Windgeräusche an den Türen Teil 1

(c) www.mercedes-v-club.de

Die alte Regenleiste als L- Profil

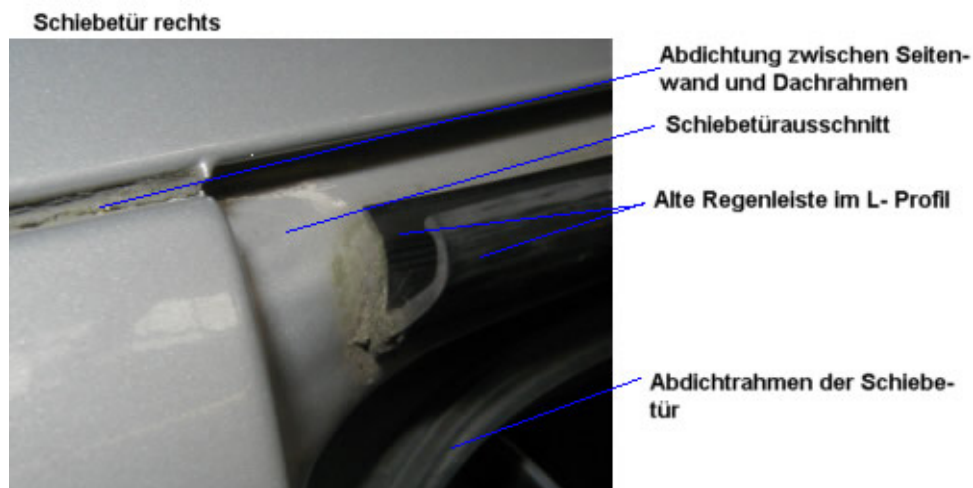
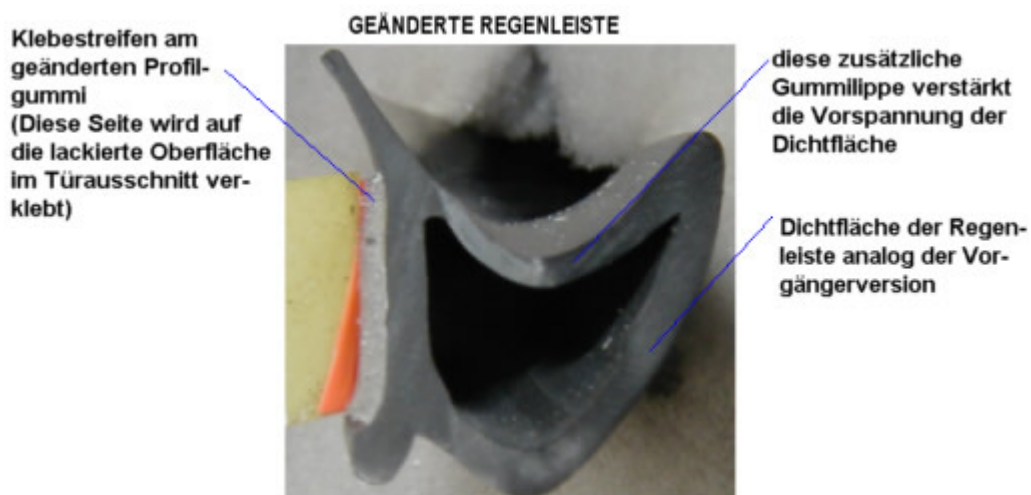
Im Rahmen der Qualitätsverbesserung hat DaimlerChrysler die Regenleisten, die im Bereich des Dachrahmens verklebt sind, durch eine Profilveränderung formstabiler gestaltet.

Durch die neue Formgebung der Leiste wird ein größerer Druck der Dichtfläche auf die Türinnenflächen erzeugt und somit eine bessere Abdichtung erzielt.

Die neue Regenleiste mit optimierten Profil

Mit dieser neuen Regenleiste können Windgeräusche sehr effektiv abgestellt werden.

Ab dem Modelljahr 2001 wurde diese geänderte Regenleiste serienmäßig an den V- Klassen und Vito Modellen verbaut.
